Nábřeží řeky Svratky - Realizace protipovodňových opatření
města Brna – etapy VII a VIII (ORG 5344)

ZMĚNOVÝ LIST

ZL 67

- ZM 082 SO 07.09 - Posun stěny z důvodu kolize se stávající zdí
část A-4

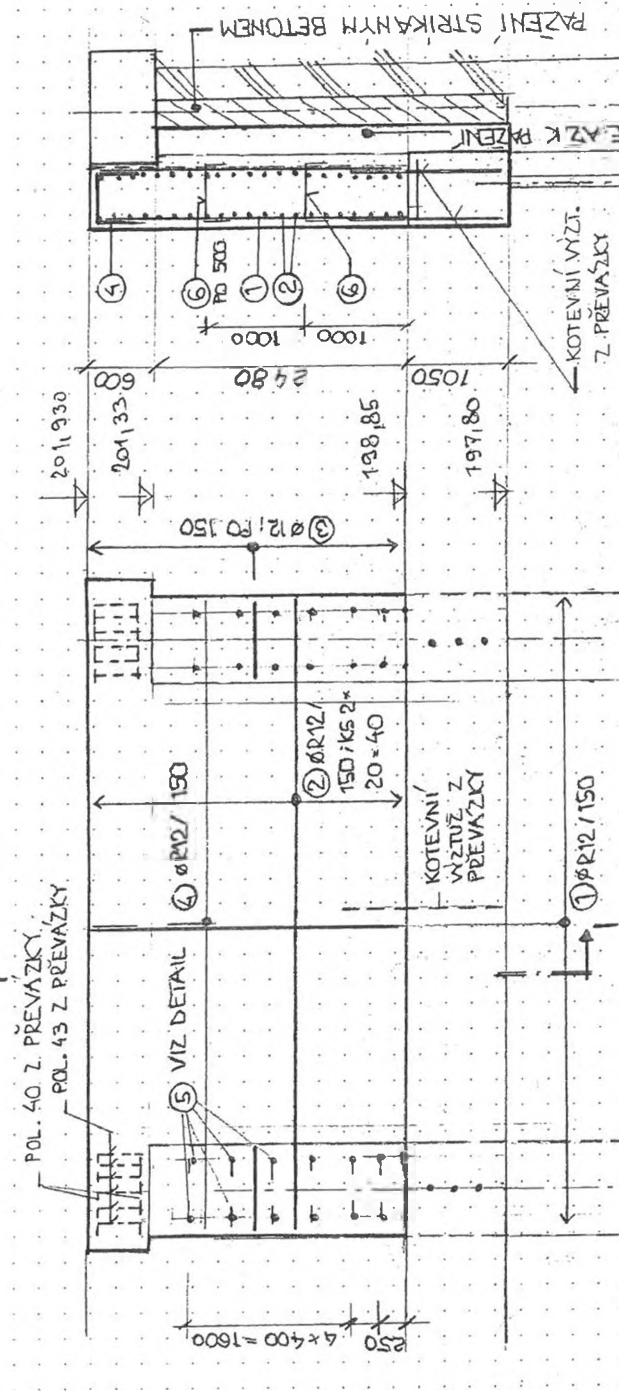
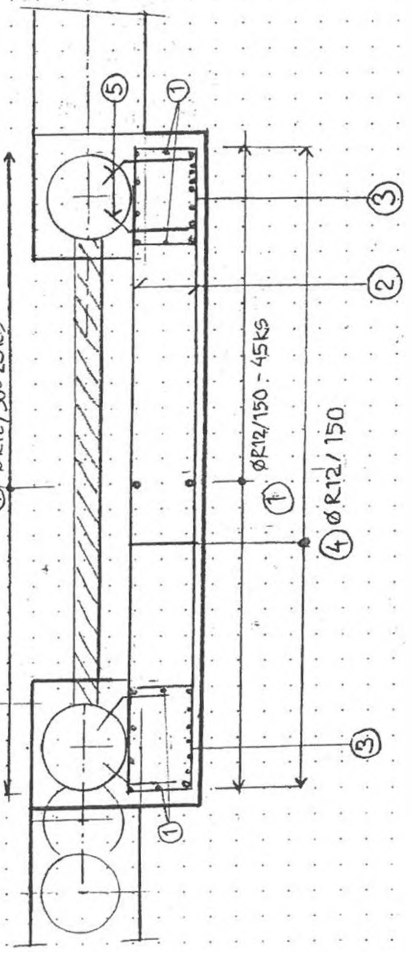
DATUM	POPIS OBSAHU REVIZE	Č. REVIZE	VYPRACOVAL
12/03/2024	DOPLNĚNÍ VÝZTUŽE STĚNY U ŠACHTY HORKOVODU	02	
	REVIZE 02 DOPLŇUJE REVIZI 01

① Ø12 / DL 3000 : KS 45+23+4 = 72

② Ø12 / DL 6500 : KS 2x20 = 40

③ Ø12 / DL 3300 : KS 2x20 = 40

④ Ø12 / DL 1350 : KS 45

⑤ Ø12 / DL 750 : KS 4x7 = 28

⑥ Ø8 / DL 350, KUSY VODROVNĚ PO 500 MM
SVISLE Z RÁDY, 24 KS

PPO NABŘEŽÍ SVRATKY, OBJ. SO 07.19 KOLOHÁDA
STAVEBNÍ ÚPRAVA KOLEM HORKOVODU Ž. KM ≈ 37,642
POHLED 1:50

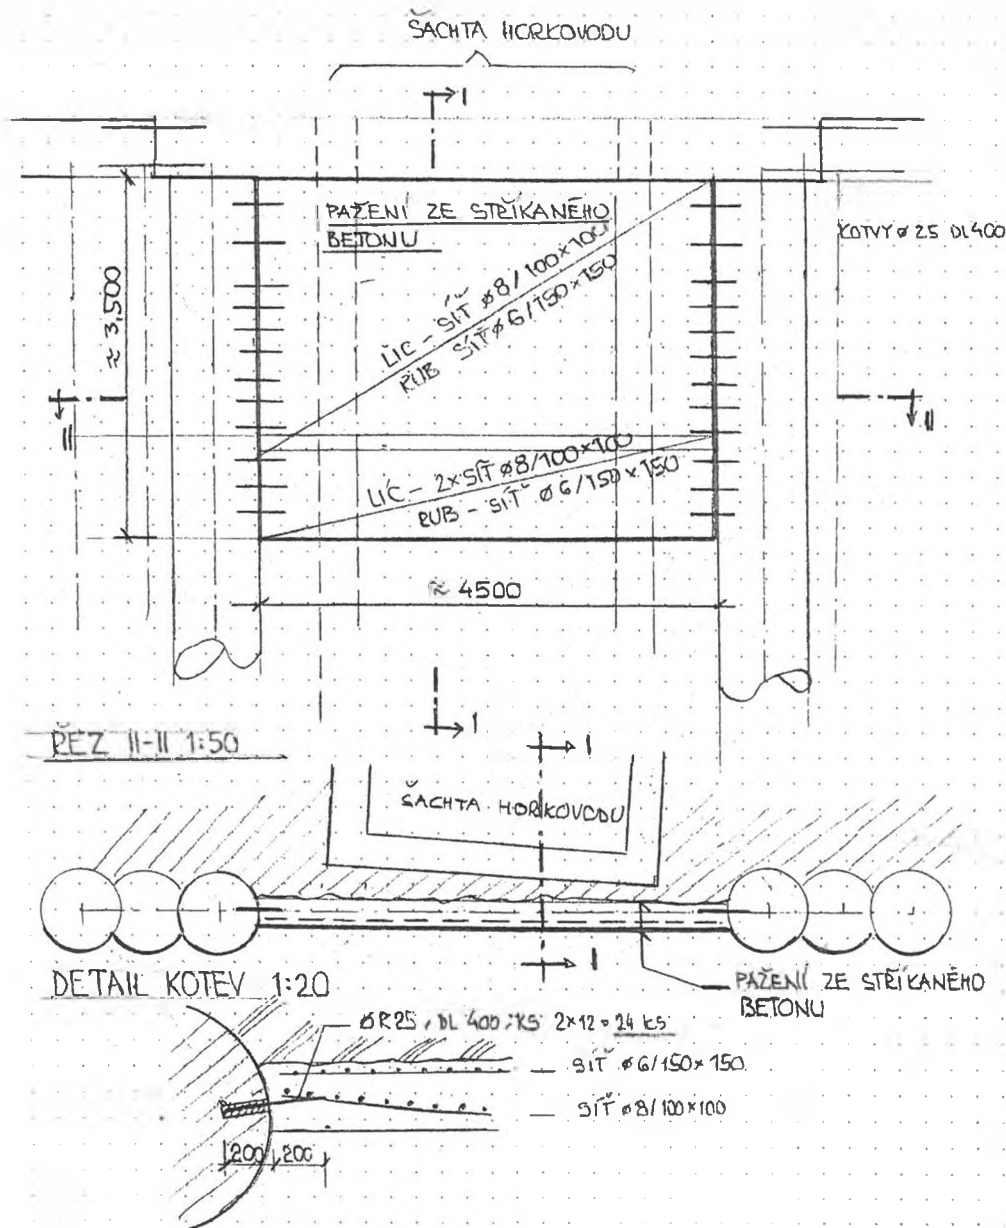
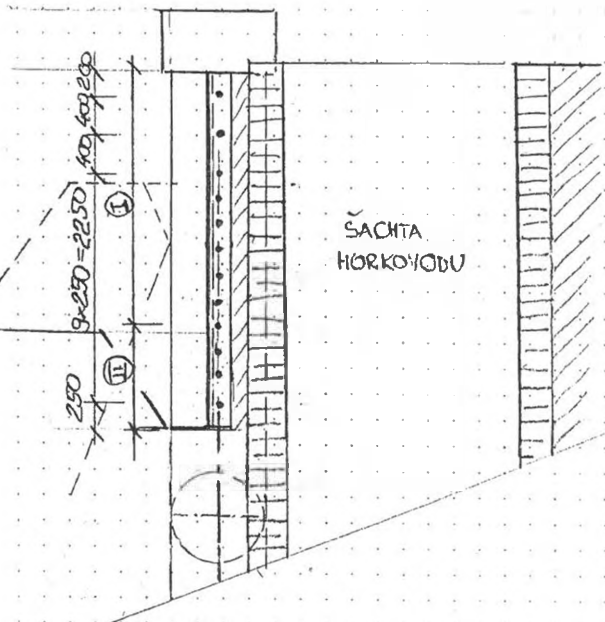
Na základě nové zjištěné skutečnosti o tvaru stávající nábrežní zdi a posunu pilotové stěny se v místě stávající etážové šachty provede zajištění svahu pro provedení monolitické stěny. Toto zajištění bude provedeno pomocí torkretové stěny spojené s pilotovou stěnou navrtávkou, vše dle nákresu v příloze záznamu. Tato stěna bude následně tvořit zadní stranu bednění pro monolitickou konstrukci v tomto úseku.

KOTUŤ : $\emptyset 25$; DL 400 ; VRJ 200 H $\emptyset 35$
24 ks

VÝZTUŽ : SÍT' $\emptyset 6/150 \times 150$ 18,0 m²

SÍT' $\emptyset 8/100 \times 100$ 27,0 m²

STRIKANÝ BĚTON 4,5 m³

Výztuž : Úsek I - RUB SÍT' $\emptyset 6/150 \times 150$

LČ SÍT' $\emptyset 8/100 \times 100$

Úsek II

RUB SÍT' $\emptyset 6/150 \times 150$

LČ SÍT' 2 $\times \emptyset 8/100 \times 100$

* HORNÍ 2M STAČÍ 200 mm

SO. 09. 01 SWISLE PROJEKTOVODNOSTI A OPEKATE ZPJ
ROZŠÍŘENÍ PŘEVÁZKY NAB. MIKROPIDNAMI PRO ROZŠÍŘENÍ
NOU KAMENNOU OBEZDÍVKU

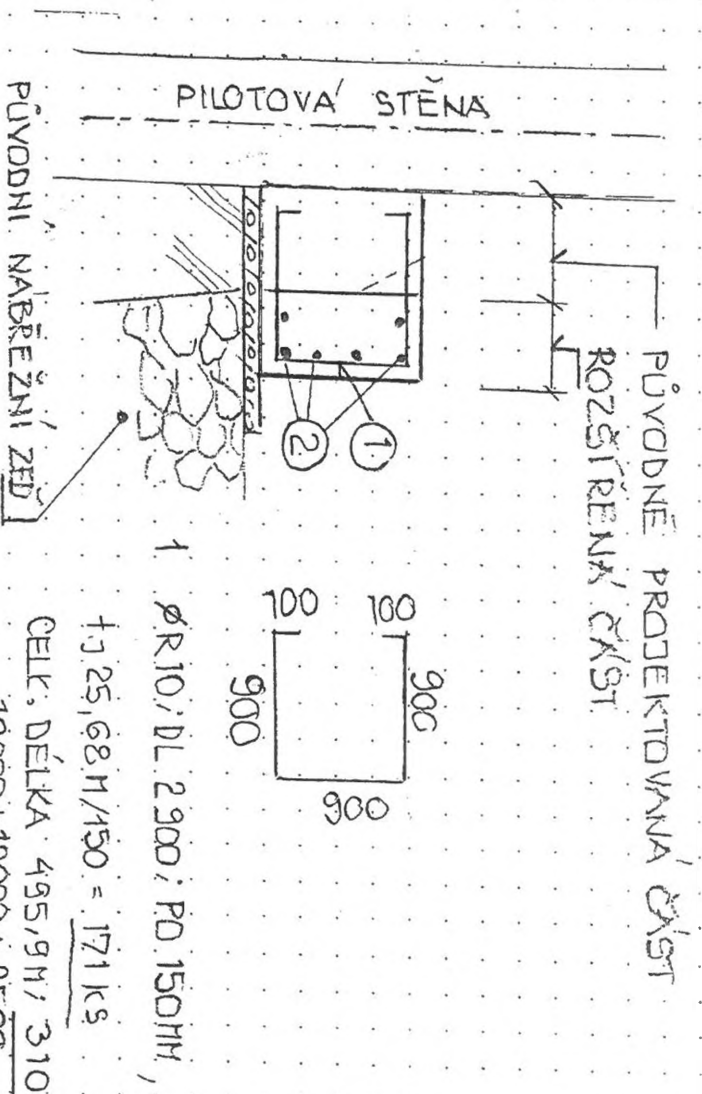
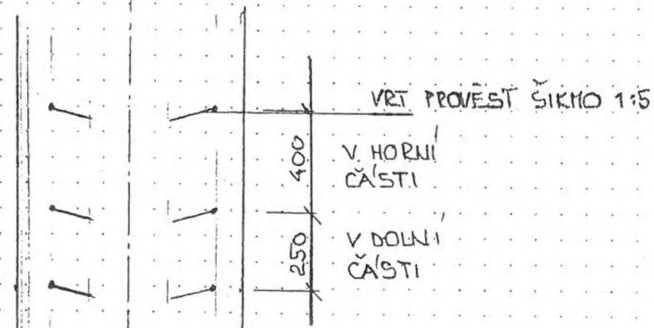
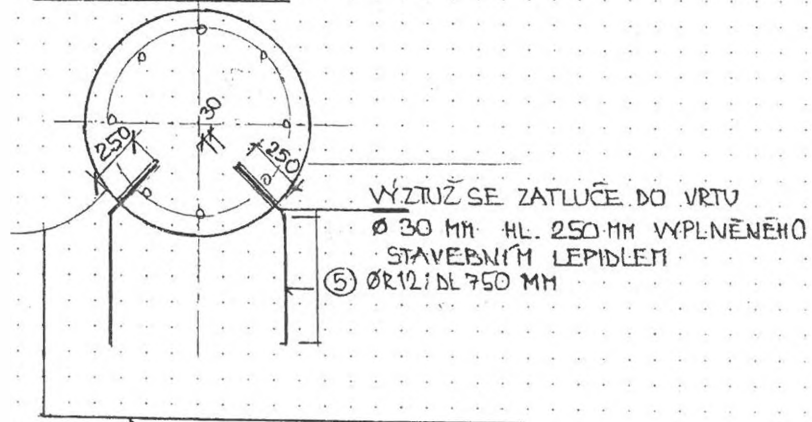
POZNÁMKA :- VYKRESLENA VÝSTUŽ
DOPLNĚJE VÝSTUŽ PŘEVÁZKY.
PRO ROZŠÍŘENOU ČÁST PŘEVÁZKY
SE POUŽIJTE STEJNÁ ZNAČKA
BETONU

ØR.12; CELK. DL. 25,50 M /
GK3 : DÉLKY 12,0 + 12,0 + 2,5 M
T.J. SPŘESAHY 0,5 CELKEM
26,5 M x GK3 = 159 M / 143 Kč
CELKEM HMOTNOST 453 kg
POUHU STYKŮ STŘÍDAT !
